Naturskyddsföreningen
Västerås

Västerås 2024-10-27

Detaljplan för Västerås 4:88 med flera, Tunby, Västerås. Dp 1986
Diarienummer: 2022/00418

Bild 1

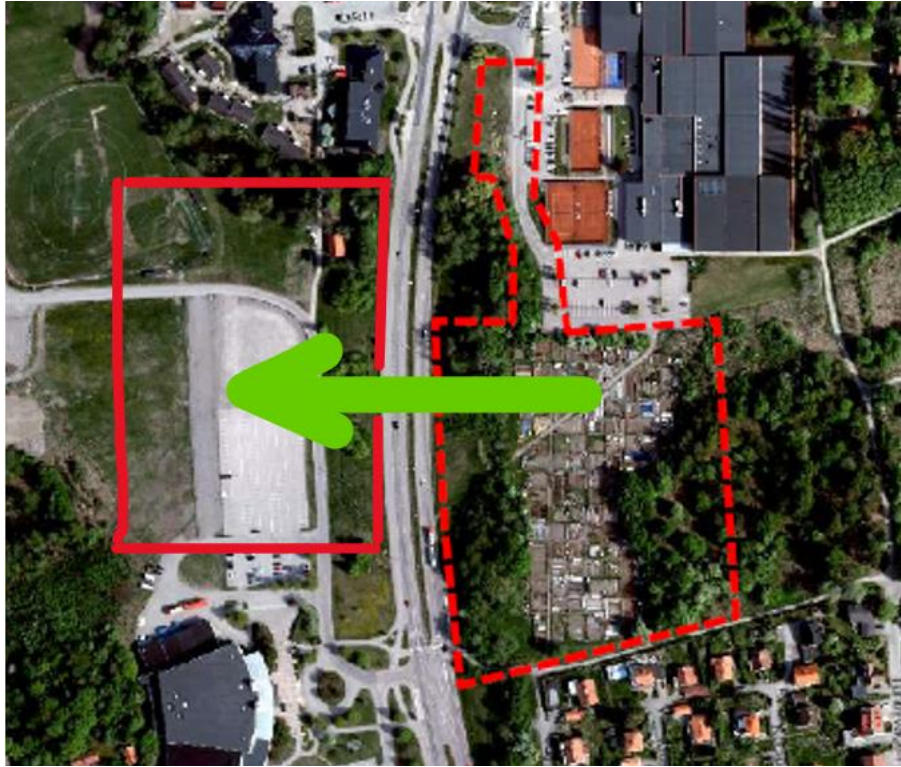
Här måste vi säga tydligt att åt väster, vid eller i Rocklundaskogen skulle Naturskyddsföreningen aldrig titta på som alternativ. Västerut ser Naturskyddsföreningen endast den stora tomma ytan på andra sidan Vasagatan, norr om Västerås arena, som alternativ. Om denna plats finns inte ett ord i svaret som Naturskyddsföreningen fick från Byggnadsnämnden. Idag används ytan som parkeringar vid evenemang, men man vet att färre parkeringsplatser fungerar bra som styrmedel för att öka användningen av kollektivtrafik. Det är bra ur klimatperspektiv. Naturskyddsföreningen förespråkar att en del av den nämnda ytan tas för placering av mottagningsstationen (se bild 1). Utöver stationen skulle det fortfarande finnas plats för parkeringar.

Till vänster (Vasagatans västra sida): vårt förslag.
Till höger (Vasagatans östra sida): Dp 1986.

Att upphäva strandskyddet och att naturvärdesobjekt försvinner anser Naturskyddsföreningen är tillräckliga skäl för att försöka hitta andra lösningar. Därför är vårt förslag att flytta planområdet ca 200 meter västerut, så att det hamnar norr om Västerås arena.
